第 001/DSAMA/2020 號公開招標

第 01 號通告

海事及水務局根據《招標方案》第六條第七款的規定，就《招標方案》及《承投規則》的內容給予以下解釋。

備註：此圖僅供參考。 一樓層電房及總控制室位置平面圖

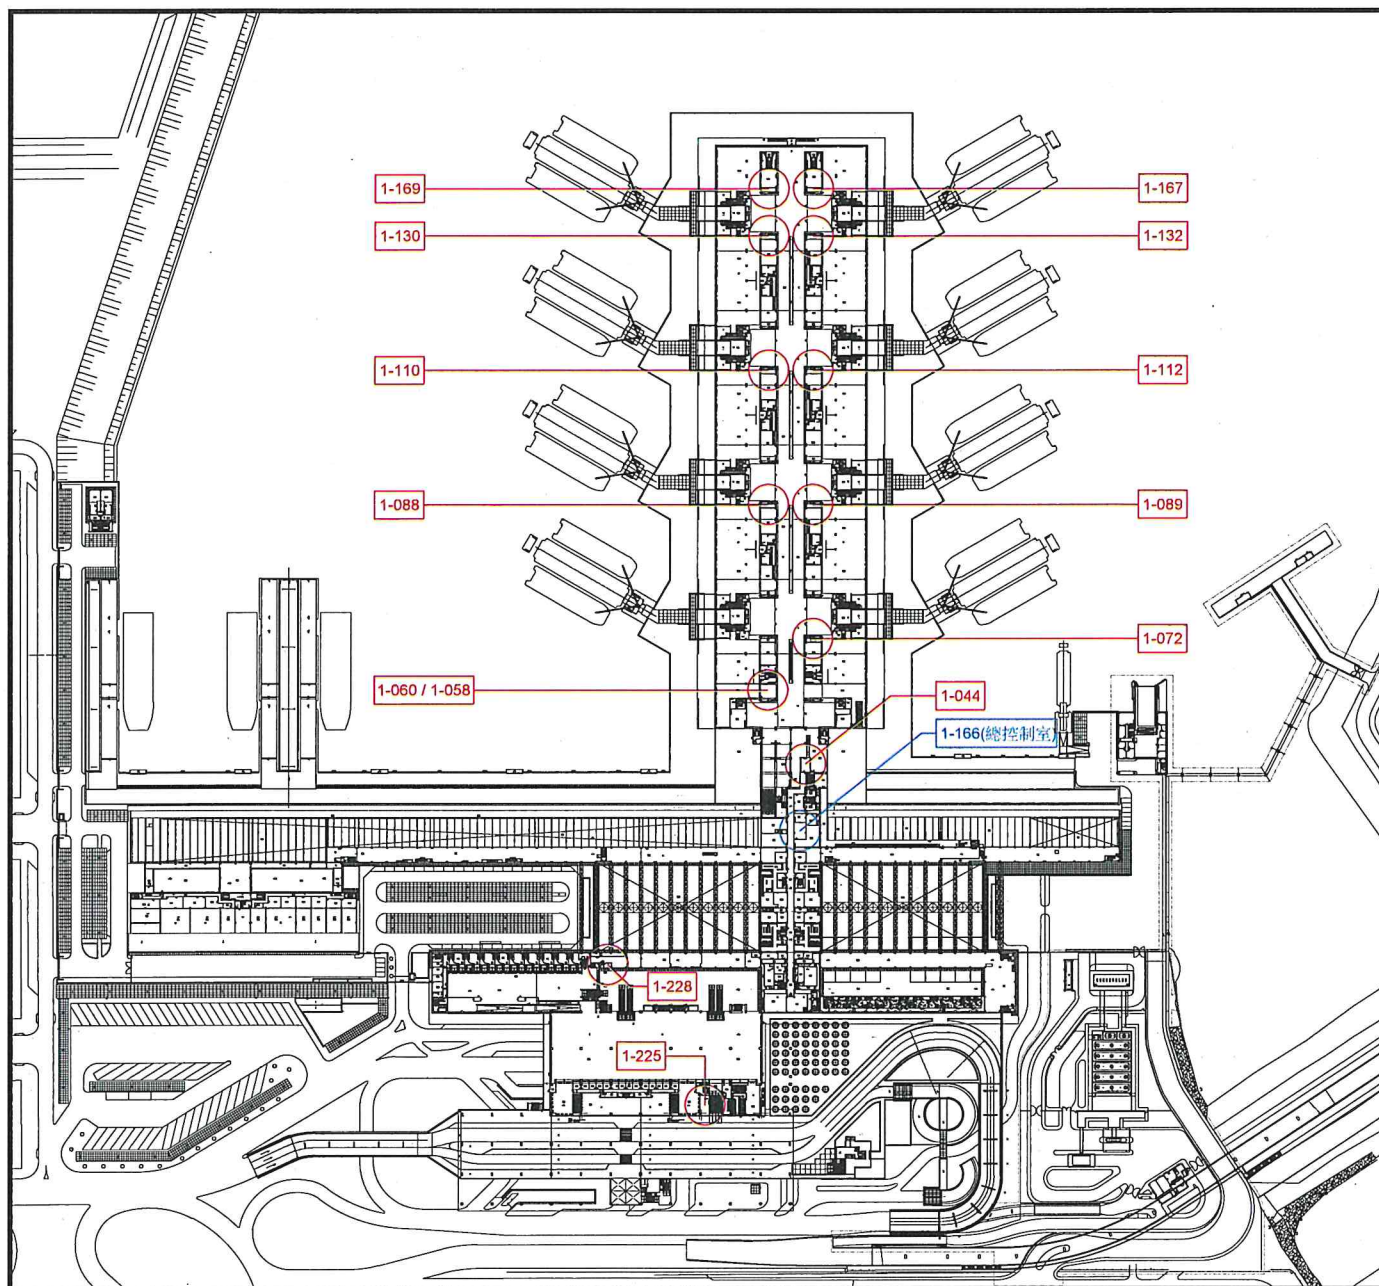
4. 請提供智能控制系統的安裝位置圖，即 1-166 總控制室位置圖？

答：請參考本通告附同的圖則（共 3 張）。

二樓層電房位置平面圖

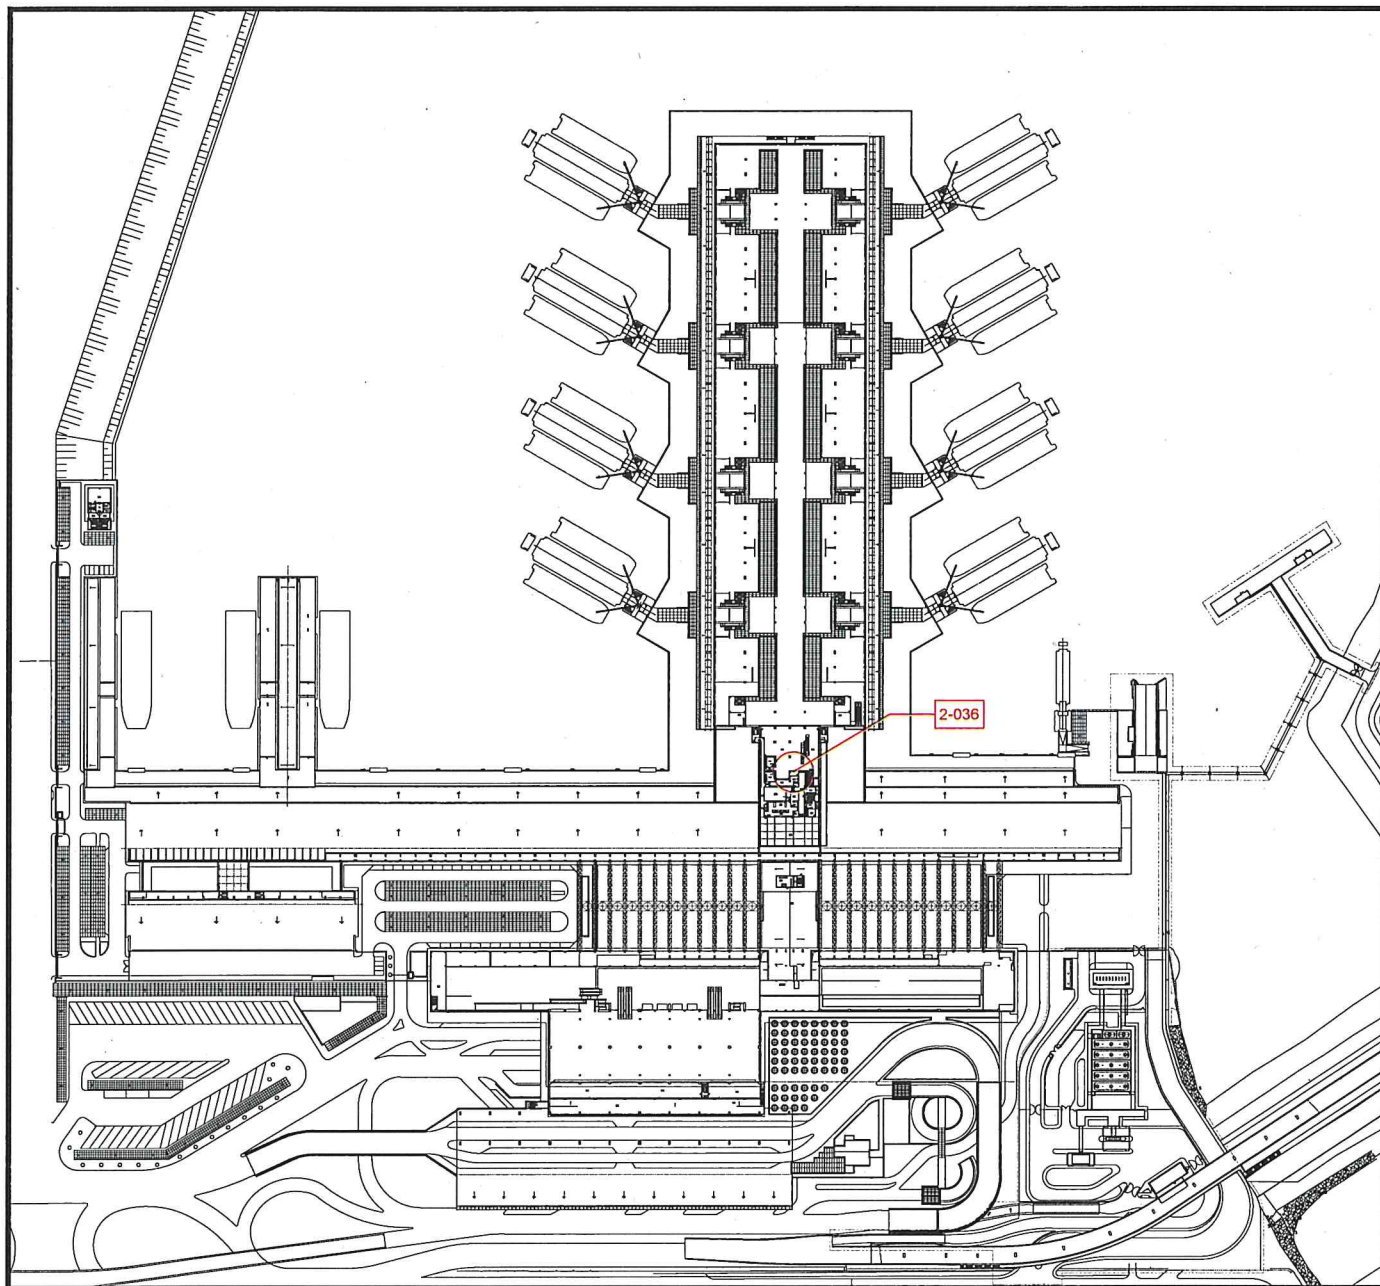
3. 請提供本項目涉及的電櫃位置平面圖？

答：請參考本通告附同的圖則（共 3 張）。
